ST 380 D

31A-3AAD678

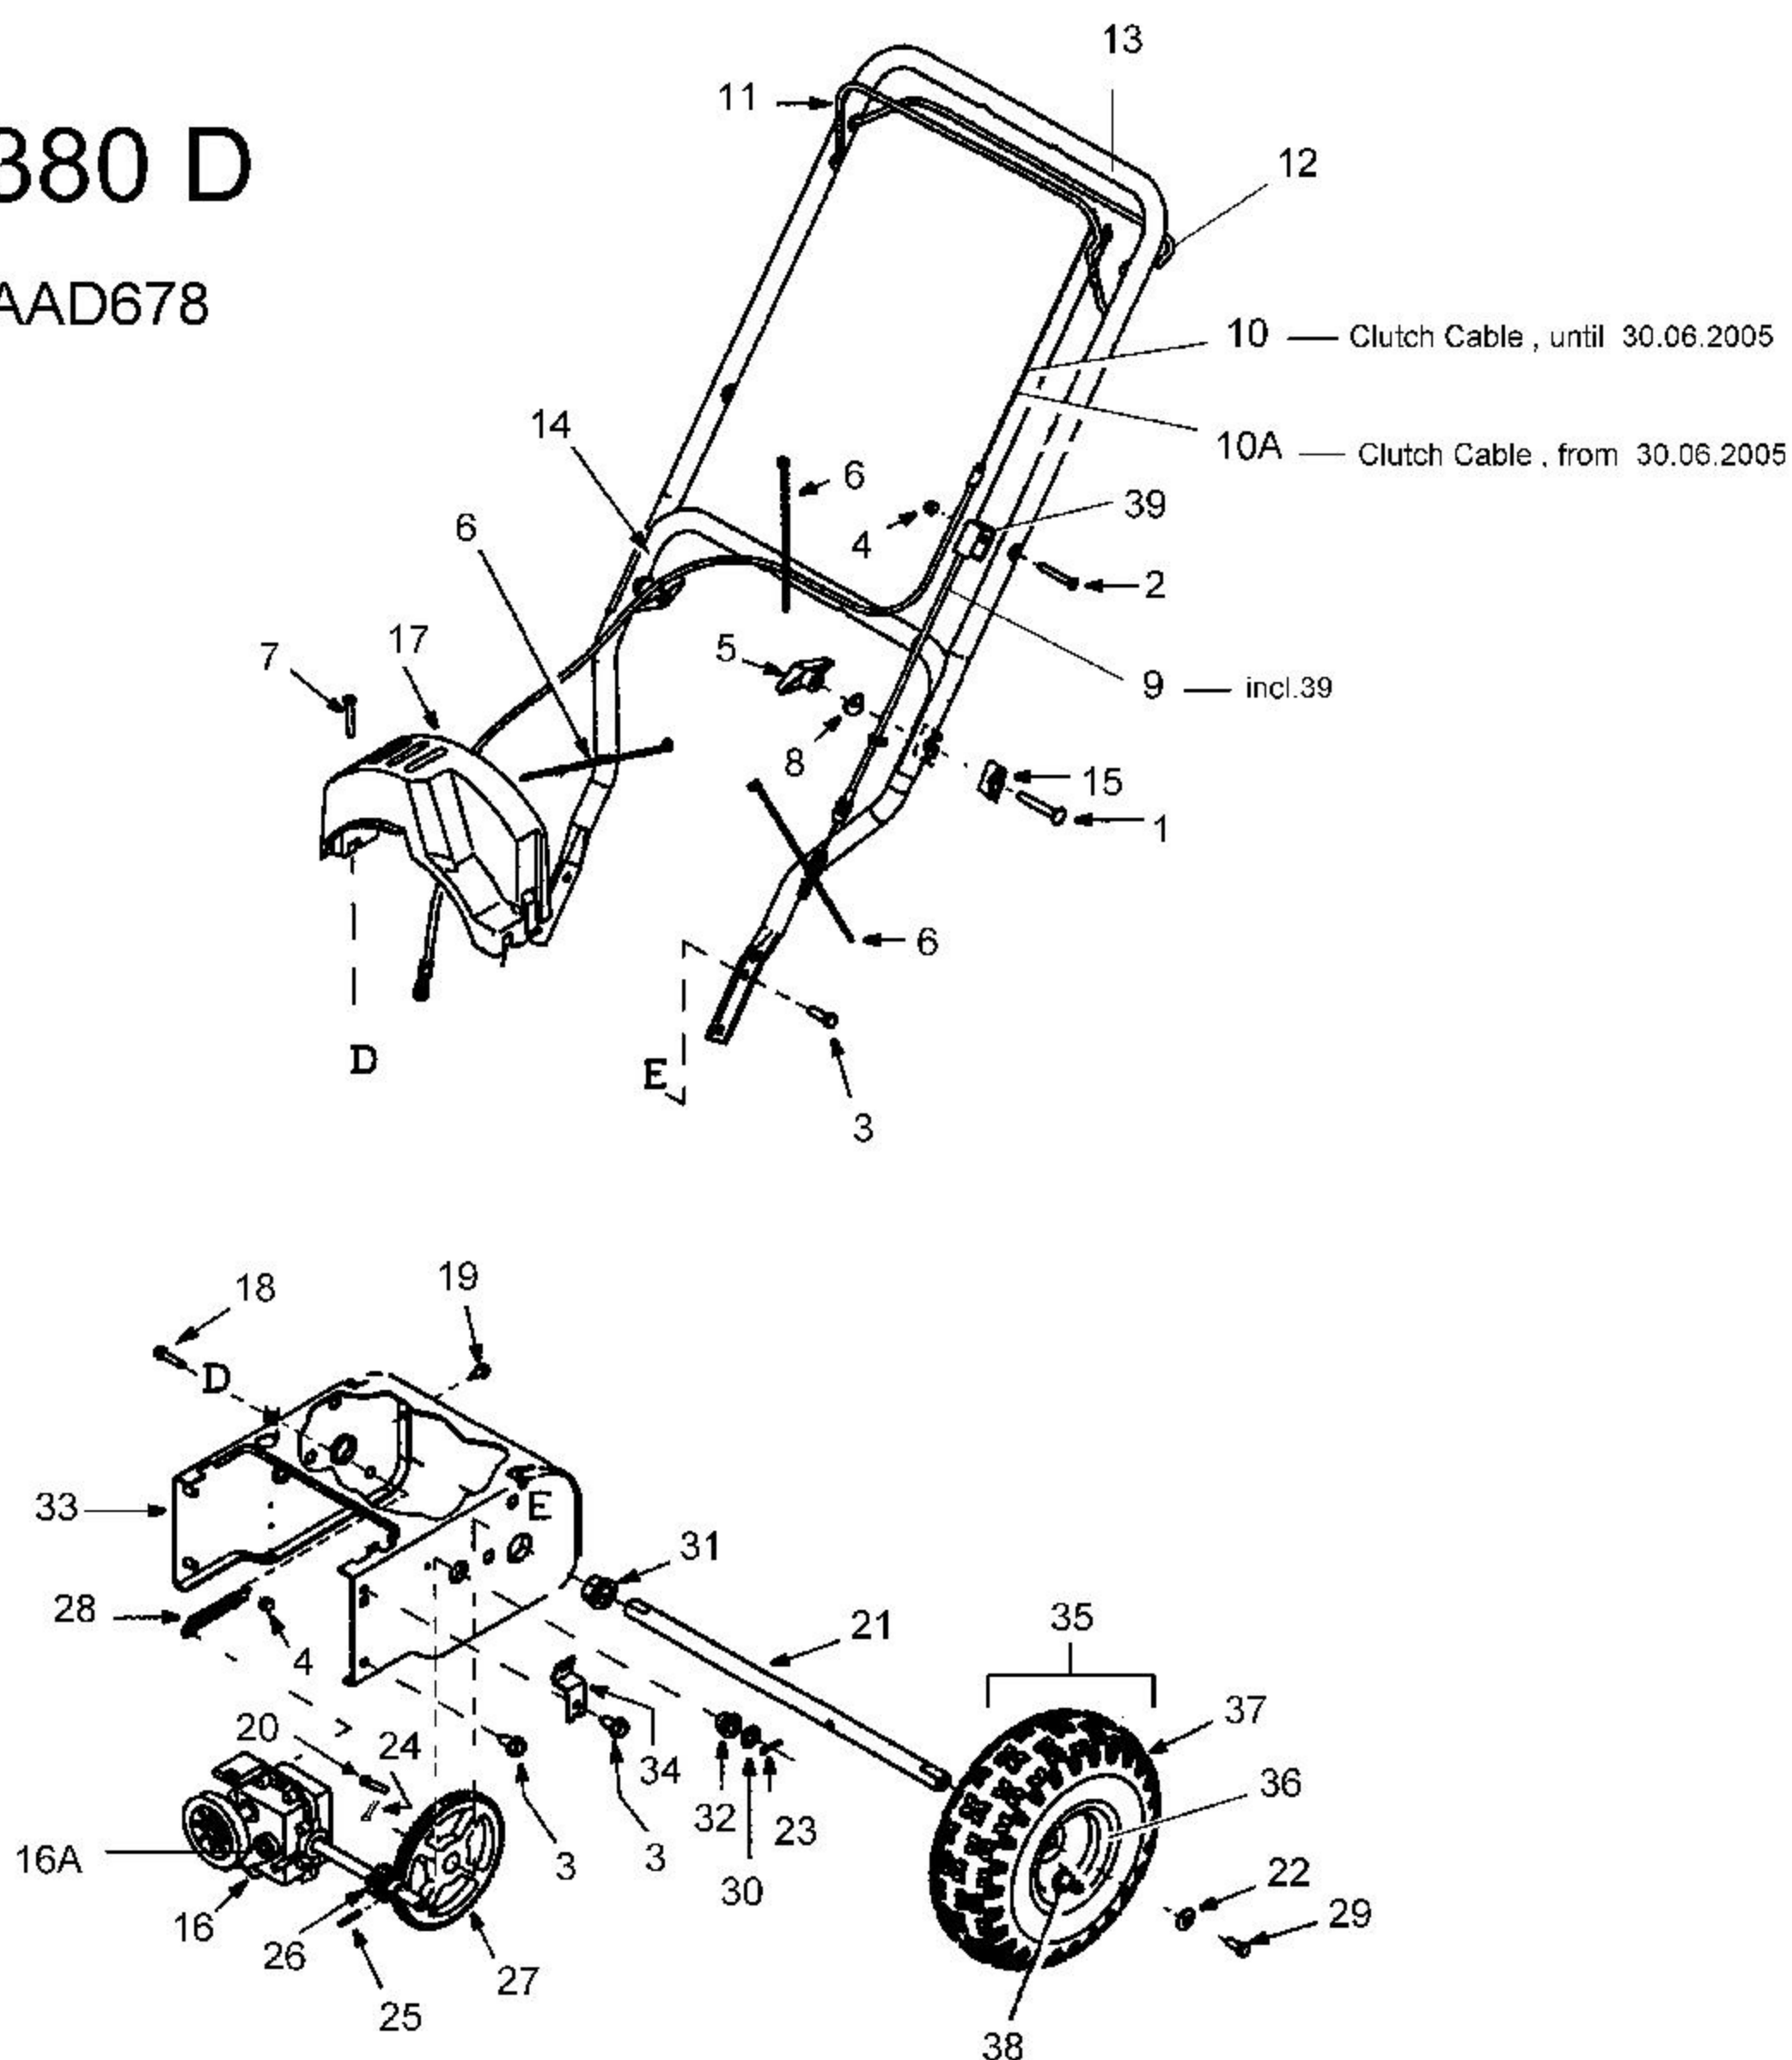
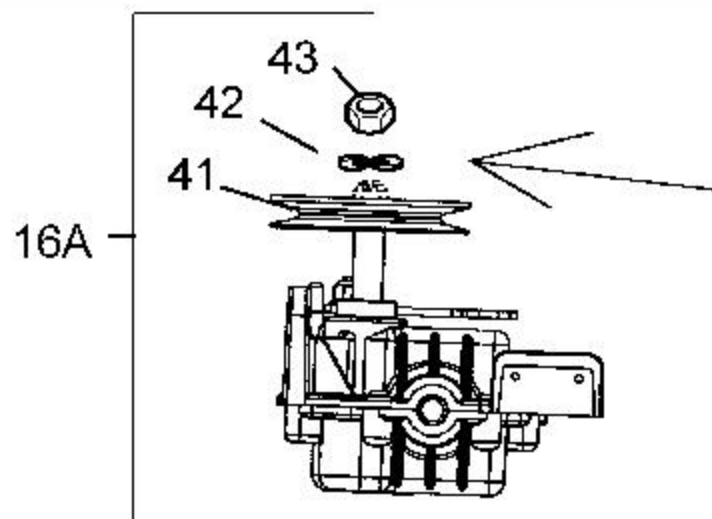
Getriebe 618-04008A (bis 30.06.2005)
Keilriemenscheibe mit Stift befestigt .
Schaltzug Ref 10

Transmission 618-04008A (until 30.06.2005)
Pulley fastening with Pin ,
Clutch Cable - Ref 10

Getriebe 618-04296 (ab 30.06.2005)
Keilriemenscheibe mit 6-Kt. Mutter befestigt .
Schaltzug Ref 10A

Transmission 618-04296 (from 30.06.2005)
Pulley fastening with Hex.Nut ,
Clutch Cable - Ref 10A
